第3回 那覇空港技術検討委員会

技術的検討に係わる意見と その対応について

平成21年3月9日
内閣府 沖縄総合事務局
国土交通省 大阪航空局

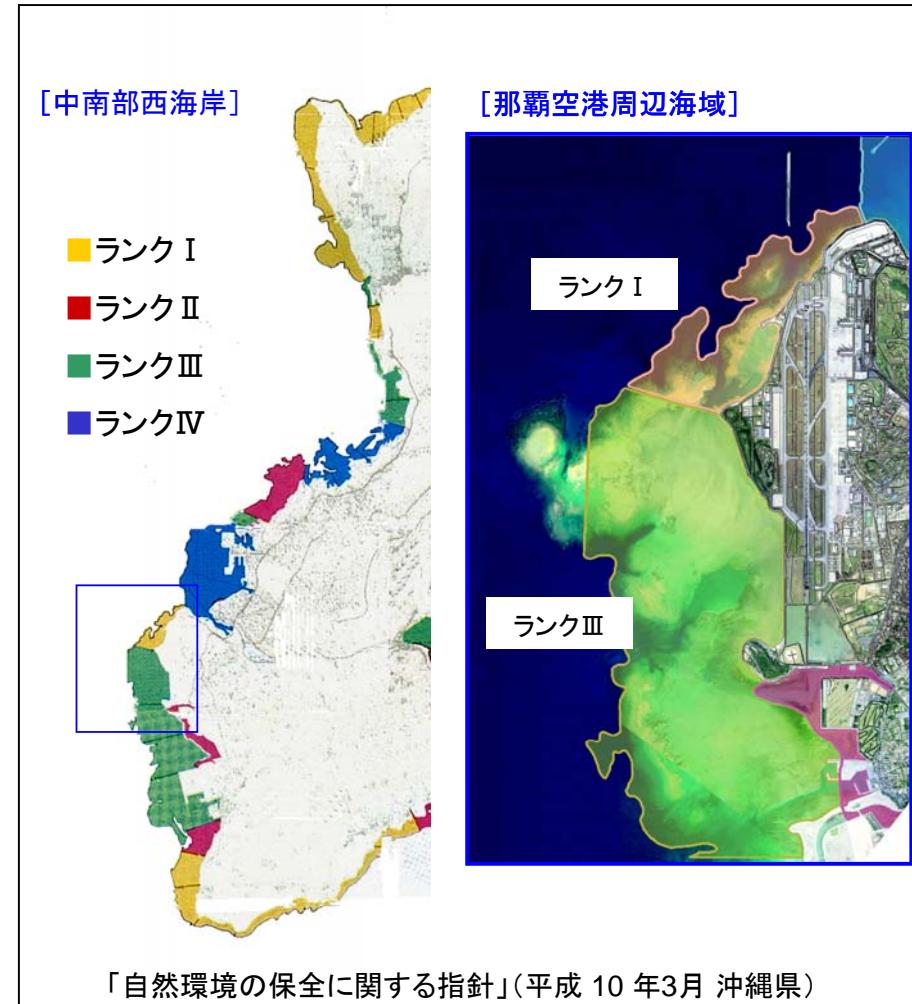
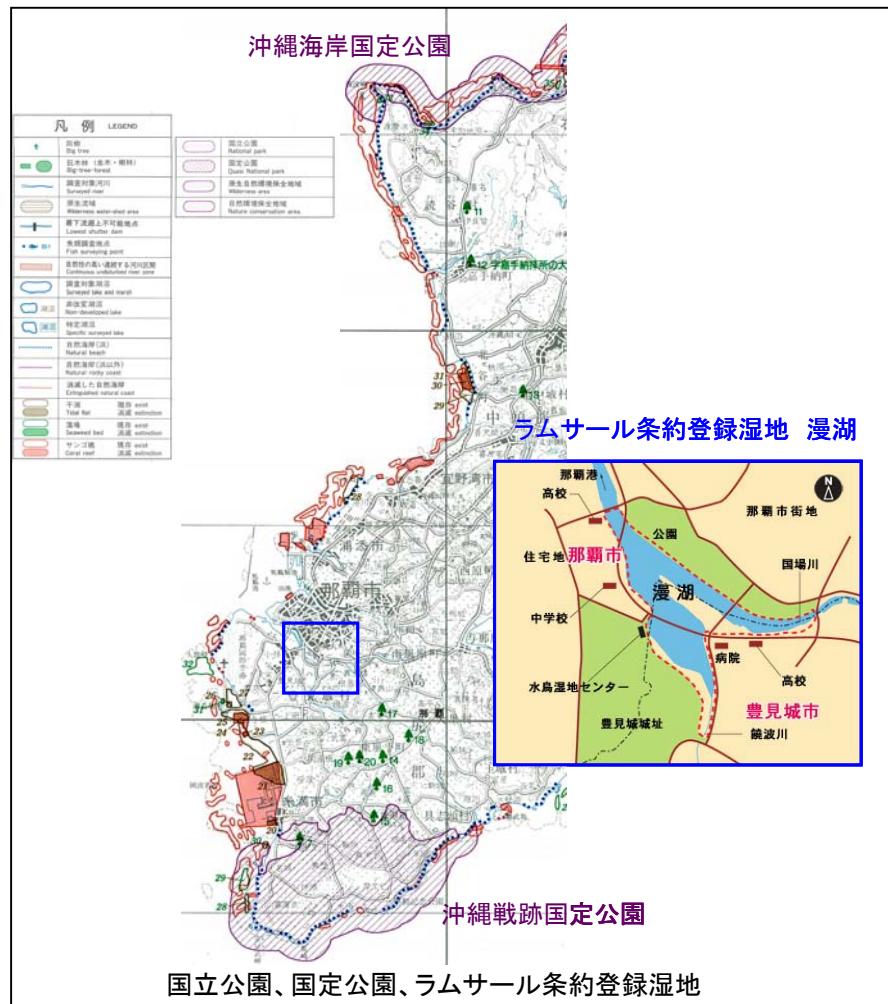
頂いたご意見	検討・対応状況
<p>《更なる検討や配慮を求めるご意見》</p> <p>【関係行政機関】</p> <ul style="list-style-type: none">・漁業への影響について、十分配慮すべき。	<ul style="list-style-type: none">・既存資料調査の結果、当該海域には、共同漁業権、特定区画漁業権等の漁業権が設定されています。・今後、事業が実施される場合は、その段階において、これらの海域を利用している関係者との調整等を実施していくことになります。 <p>(今後検討が必要となる事項)</p>
<p>《更なる検討や配慮を求めるご意見》</p> <p>【関係行政機関】</p> <ul style="list-style-type: none">・絶滅危惧種(環境省及び沖縄県レッドリスト)が多い地域であることに配慮を求める。	<ul style="list-style-type: none">・配置検討にあたっては、生物の生息場だけでなく、貴重種への影響についてもできる限り低減するよう努める必要があります。しかし、貴重種は、現時点において周辺海域全体で112種確認されており、配置に関わらず、これら貴重種の影響を回避することは困難であることから、生物の生息場の消失や、周辺環境の変化の程度に着目した検討を行っています。 <p>(検討済事項)</p>
<p>《更なる検討や配慮ご意見》</p> <p>【関係行政機関】</p> <ul style="list-style-type: none">・サンゴ、藻場及び砂質干潟の影響について、十分配慮すべき。・沖縄本島南部西海岸域を概観した中での位置付けについて。	<ul style="list-style-type: none">・滑走路増設案の作成にあたっては、サンゴや藻場等、生物の生息場の消失影響について十分考慮するとともに、潮流の流速変化の低減や、通水性の確保等による残存する干潟域の海水交換の向上等、増設に伴う環境変化をできる限り低減するような配慮は行っています。・なお、本海域はラムサール条約や国立、国定公園の指定等は受けておらず、増設滑走路位置は「自然環境の保全に関する指針(沖縄県)」において、評価ランクⅠ又はⅢにランクされているものの、大部分がランクⅢに分類されています。 <p>(検討済事項)</p>
